改善箇所説明図

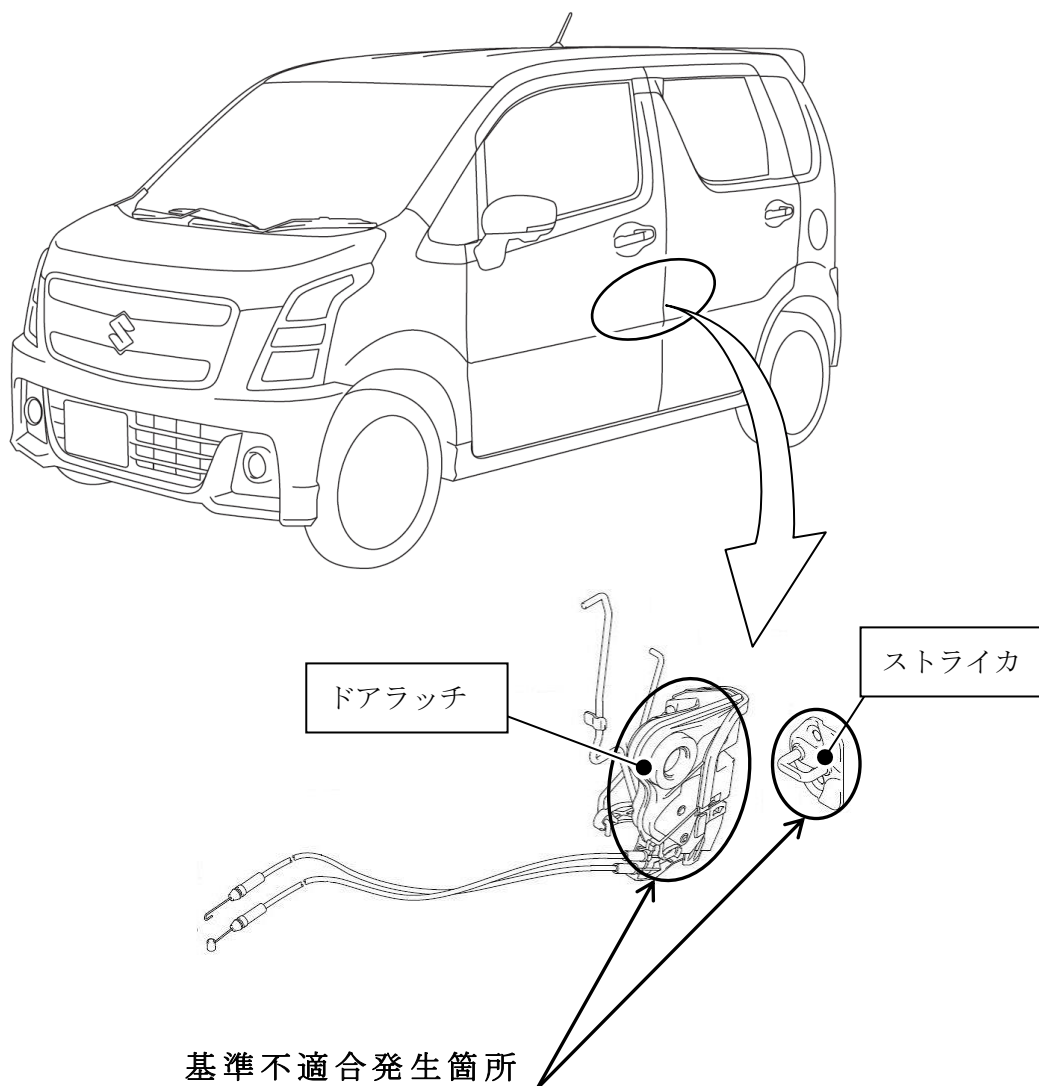
前席ドアにおいて、ドアラッチ及びストライカの設定が不適切なため、側面衝突時にサイドエアバッグが展開するとドアラッチが変形するものがあり、最悪の場合、ドアラッチとストライカの噛合いが解除され、前席ドアが開くおそれがある。

全車両、前席ドアのドアラッチ及びストライカを対策品に交換する。

識別： IDプレートに紫色の丸シールを貼付する。
